2025_CBS_00380 OMV_2023139015 R - aanvraag omgevingsvergunning voor het bouwen en exploiteren van een kantoorgebouw, betoncentrale, breekwerf en een tijdelijke opslagplaats voor uitgegraven bodem, de aanleg van verhardingen en de plaatsing van een HS-cabine + bijstelling - met openbaar onderzoek - Athenastraat, 9052 Gent - Advies

Het college van burgemeester en schepenen geeft voorwaardelijk gunstig advies.

2) Spreiding/verschuiving verkeersgeneratie in OSP en ASP

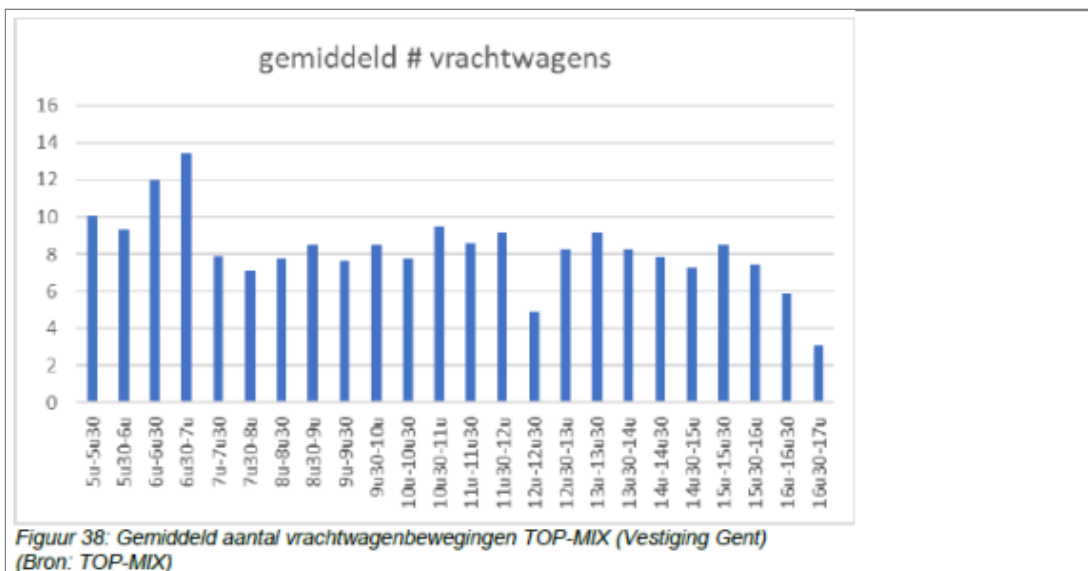
Er wordt in de Mober aangegeven dat het voor TOP-MIX eigen aan de activiteiten in de bouwsector is dat de drukste periode van het vrachtverkeer voor 7u valt. En vanaf 16u is er een duidelijke afname van de verkeersbewegingen. Dit wordt hieronder ter illustratie weergegeven voor de bestaande vestiging van Top-Mix in Gent.

In de Mober wordt aangegeven dat Verhelst gelijkaardig verloop kent van de verkeersgeneratie door zijn activiteiten in de bouwsector. Ook hier gebeuren het grootst aantal verplaatsingen reeds buiten de spitsuren.

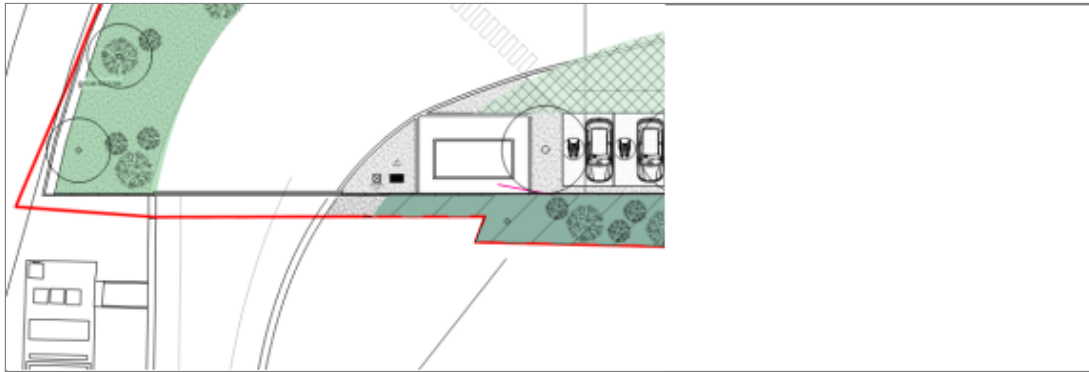
De interne riolering moet zo ontworpen worden dat een toekomstige aansluiting op een gescheiden stelsel mogelijk is (d.i. afzonderlijke aansluitingen voor regenwater en afvalwater). De afvalwaterleiding moet hierbij doorgetrokken worden als wachtleiding tot het openbaar domein.

Indien het niet mogelijk is dat het regenwater in een gracht loost voorzie dan ook de wachtleiding voor regenwater naar het openbaar domein.

(Bij een toekomstige aanleg van het openbaar domein zal de riolering gescheiden worden. Na deze aanleg mag er enkel nog fecaal water in de septische put lozen.)
